SUPERINTENDENCIA DE INDUSTRIA Y COMERCIO	
RAD: 10-118493- -8	FECHA: 2013-01-15 17:05:54
DEP: 2020 DIRECCION DE NUEVAS CREACIONES	EVE: 378 FASE NACIONAL INCLUIDO CAPITULO I
TRA: 11 PCT-PATENTE DE INVENCION CAPITULOS I Y II	FOLIOS: 14
ACT: 519 PRESENTACION

DIRECCIÓN DE NUEVAS CREACIONES

Patente de Invención	X			Patente de Modelo de Utilidad	
Vía Nacional					
Vía PCT (Fase Nacional)	X	Capítulo I	X	Capítulo II	
No. Solicitud Internacional	PCT/FR2009/000356				
Fecha de Presentación Internacional	27/03/2009

Título de la solicitud: "Dispositivo para suministrar líquido en forma de gotas"

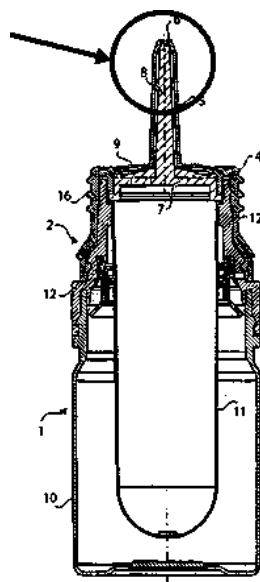
En el documento D1, la forma de la apertura central 6, la cual no presenta un canal de paso de líquido que abre en forma de campana, es tal que el líquido puede distribuirse en spray y, por lo tanto, puede salpicar alrededor del ojo. En la siguiente figura, correspondiente al dispositivo de D1, se puede apreciar que la apertura central 6 no incluye los elementos particulares reivindicados que constituyen la solución al problema técnico planteado en esta solicitud.

Apertura central 6 No presenta
un canal de paso De líquido
que se abre en Forma de campana

Dadas las diferencias mencionadas, el documento D1 no afecta la novedad de la invención y tampoco sugeriría al técnico medio el diseño del dispositivo reivindicado.

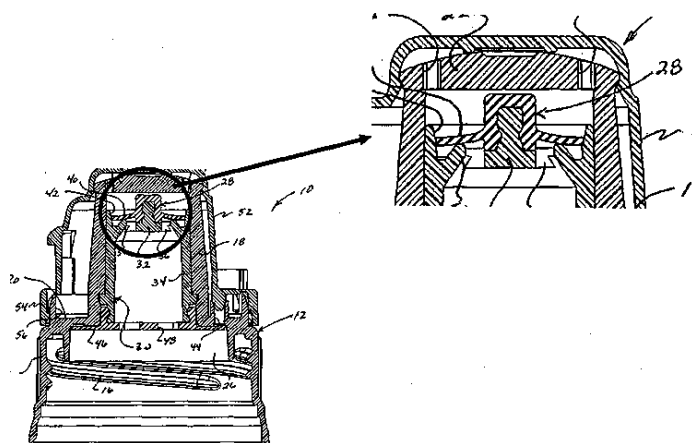
Particularmente, el elemento inserto 1 de D2 no es capaz de tomar una posición de no retorno para prevenir que el líquido se devuelva al interior del dispositivo, toda vez que el pasaje de regulación 11 nunca esta sellado o cerrado durante o después de la distribución de la gota. Por el contrario, en la presente invención, el miembro de sellado evita que el líquido, y por lo tanto bacterias, regresen al deposito antes de la liberación

En el dispositivo de D2,
el Pasaje de regulación 11
Nunca esta sellado

Como podrá corroborar el señor examinador, los elementos que conforman el dispositivo de D2 no son equivalentes con los especificados en la reivindicación 1 y por lo tanto esta es novedosa e inventiva sobre dicha publicación.

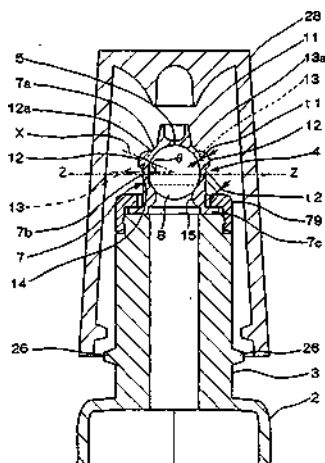
Este documento no ensena ni sugiere ningún miembro de sellado provisto con medios de medición para formar gotas como se reivindica en esta solicitud. Particularmente, el miembro de válvula 28 de D3 no comprende medios formadores de gota, ni tampoco un canal de paso de líquido que se abre que abre hacia afuera en los medios formadores de gota, como se detalla en la figura a continuación:

Fig. 1

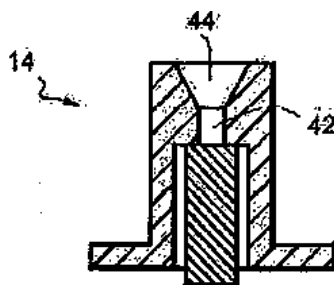
D4 por su parte no presenta ni sugiere ningún canal de paso de líquido que abre hacia afuera en los medios formadores de gota que tienen forma de campana que se abre desde dicho canal, como se puede ver en la figura 1 de dicha publicación:

Adicionalmente, si bien D4 enseña un dispositivo que evita que el líquido regrese al interior del contenedor, la configuración del miembro de sellado es muy diferente particularmente porque en D4 el sellado se logra mediante una válvula esférica que puede moverse entre las porciones de sellado superior e inferior. Así D4 es silente con respecto a la configuración especial del miembro de sellado de esta invención que además incorpora medios de medición:

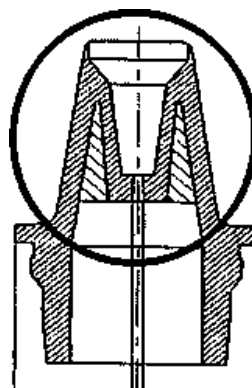
Aun sin los planos presentados por el opositor constituyeran parte del estado de la técnica, estos resultan irrelevantes para el estudio de novedad y de nivel inventivo de la reivindicación 1, toda vez que allí no se enseña ni se sugiere ningún miembro de sellado en el dispositivo y menos aun ningún miembro de sellado provisto de miembros de medición. Lo anterior es evidente a partir de las figuras presentadas en los planos de Proenfar:

Únicamente se muestra un canal
de distribución en forma de campana.
No hay miembros de sellado
